**Verslag huishoudelijke elektrische installatie op laagspanning en zeer lage spanning****Algemeen:**

Referentie: 012-20261005-04	Datum controle: 05/10/2026
Keurder: 012

Eigenaar: Onbekend	EAN-code: 541448820057312031
Adres installatie: Elf Novemberlaan 22 bus 1, 2300 - Turnhout	Nummer teller(s): 1SAG1100677353
Distributienetbeheerder installatie: Fluvius	
Datum uitvoering installatie:	☐ Vóór 01/10/1981 ☒ Tussen 01/10/1981 en 01/06/2020 ☐ Vanaf 01/06/2020
Type:	☒ Wooneenheid ☐ Niet-huishoudelijk ☐ PV ☐ Batterij ☐ Laadpaal

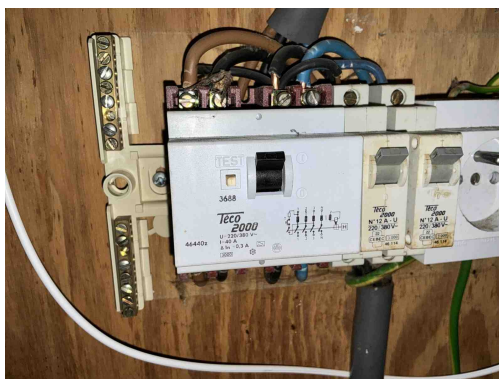
B17 - De voedingsspanning is niet op elk bord vermeld (Boek 1: 3.1.3.3).
Opmerking: Oa bord 1 ,2

B06 - Het elektrisch verdeelbord heeft niet de minimale beschermingsgraad IPXX-B in een gewone ruimte (Boek 1: 4.2.2.3).
Opmerking: Oa bord 1

B29 - Het elektrisch verdeelbord in een huishoudelijke ruimte is niet voorzien van een deur (Boek1: 5.3.5.1).
Opmerking: Oa bord1

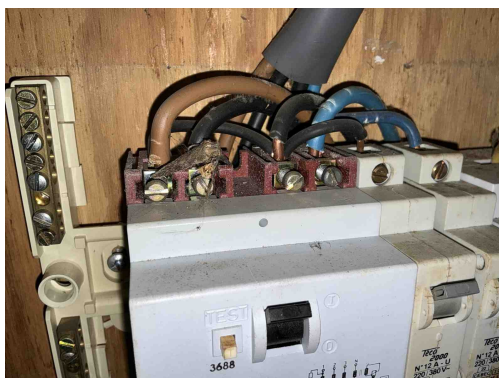
D04 - De hoofddifferentieelstroominrichting is niet verzegelbaar (Boek 1: 4.2.4.3).
Opmerking: Oa bord 1

D01 - De differentieelstroominrichting schakelt niet uit na indrukken van de testknop (Boek 1: 5.3.5.3).
Opmerking: Oa bord 1

D02 - De werking van de differentieelstroominrichting via opwekken van foutstroom (foutlus) is niet gegarandeerd (Boek 1: 6.5.7.2 / 7.112.3)
Opmerking: Oa bord 1

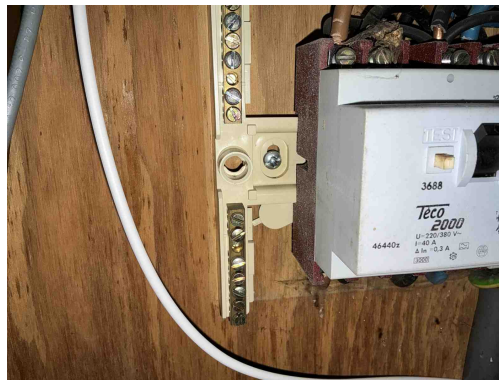
C07 - Stroombanen uitgevoerd door middel van parallel verbonden leidingen hebben niet dezelfde kenmerken zoals type, sectie, lengte, plaatsingswijze (Boek 1: 4.4.3.4).
Opmerking: Oa bord 1

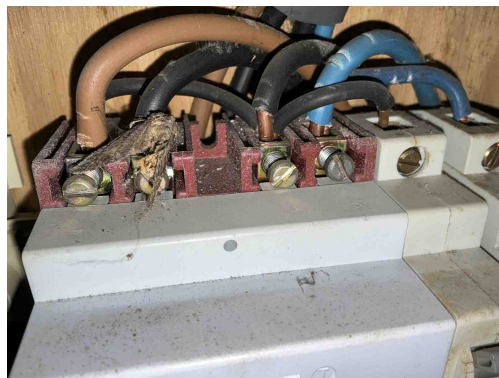
T21a - Het elektrisch materieel is niet geplaatst volgens de voorschriften van de fabrikant/ regels van goed vakmanschap. (Boek 1: 1.4.1.3) Oa ophangvijzen elektrisch verdeelbord niet afgedekt. Zie klasse II toestel.

Opmerking: Oa bord 1

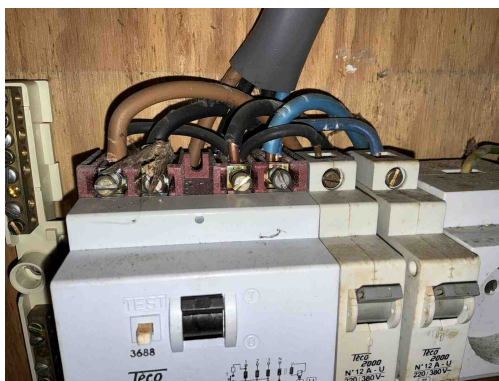
T21 - Het elektrisch materieel is niet geplaatst volgens de voorschriften van de fabrikant/ regels van goed vakmanschap. (Boek 1: 1.4.1.3)

Opmerking: Oa drie geleiders in één klem bord 1

D03 - Er is geen differentieelstroominrichting van maximum 300 mA geplaatst in het begin van de elektrische installatie van een residentieel geheel (incl. in de gemeenschappelijke delen) (Boek 1: 4.2.4.3, 4.2.4.4).

Opmerking: Oa bord 1 automaten 12A zijn voor de diff 300mA afgetakt zitten niet achter de diff

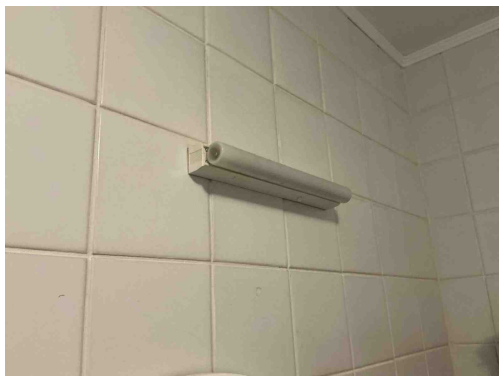
D03 - Er is geen differentieelstroominrichting van maximum 300 mA geplaatst in het begin van de elektrische installatie van een residentieel geheel (incl. in de gemeenschappelijke delen) (Boek 1: 4.2.4.3, 4.2.4.4).

Opmerking: Oa bord 1 automaten 12A zijn voor de diff 300mA afgetakt zitten niet achter de diff

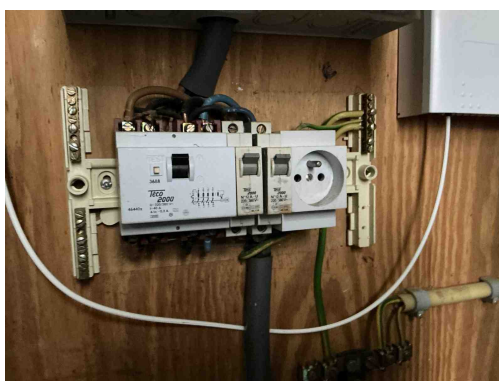
T23 - Het elektrisch materiaal is beschadigd. (Boek 1: 1.4.1.3).

Opmerking: Oa lamp badkamer
